九頭竜川水系 中流部ブロック 河川整備計画 の変更について

大蓮寺川治水計画の変更(九頭竜川水系中流部ブロック河川整備計画) 変更概要

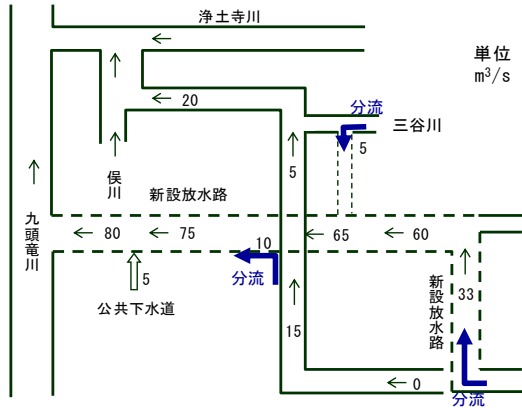
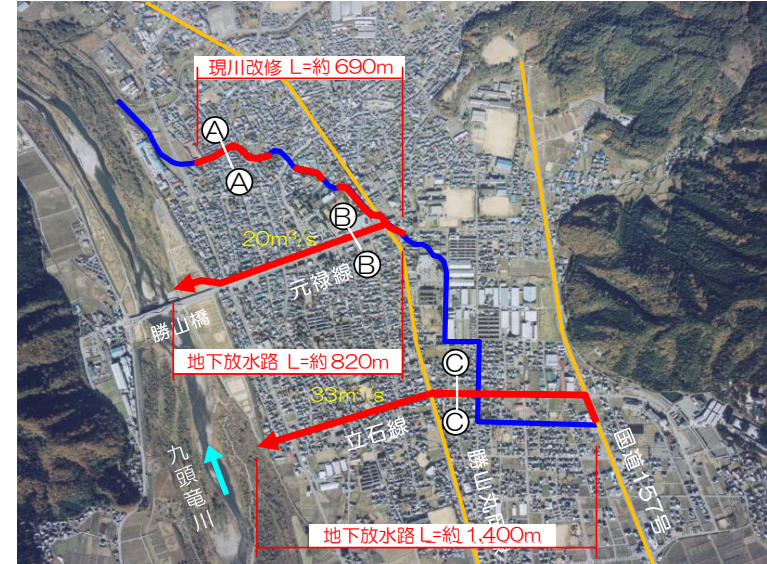
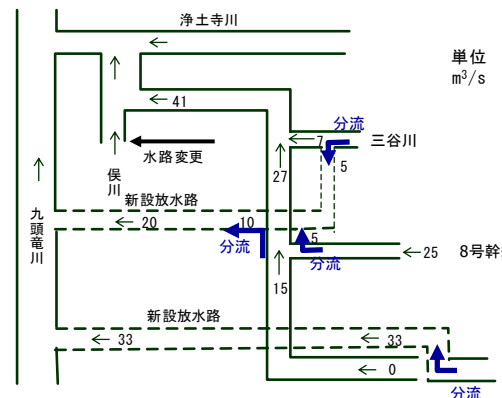
九頭竜川水系中流部ブロック河川整備計画では、大蓮寺川において想定される洪水を1本の地下放水路で本川九頭竜川に排水する計画(現川改修は行わない)としていましたが、開削工事による周辺環境への影響低減や事業期間およびコストの短縮を図るため、改修計画の見直しを行い、放水路を2本に分けるとともに現川の改修(断面拡幅)を行うこととし(2P 目参照)、今回、河川整備計画を変更することとしました。

改修計画: 国道157号と市道元禄線の地下放水路を建設

- ・工事に相当な期間を要するために効果が発現されるまでに時間がかかる
- ・開削工事(道路の上からの工事)となるため、交通規制等による周辺地域への影響が大きい。
- ・コスト縮減。

改修計画: 市道元禄線と市道立石線に地下放水路を建設

現川は局部的に低水路や河床掘下げにより拡幅を行う

洪水を現川と2本の放水路に分流することで放水路規模を小さくでき、整備期間が短縮される。また半分以上の区間を非開削工法にて施工できるため周辺地域への影響が緩和される。
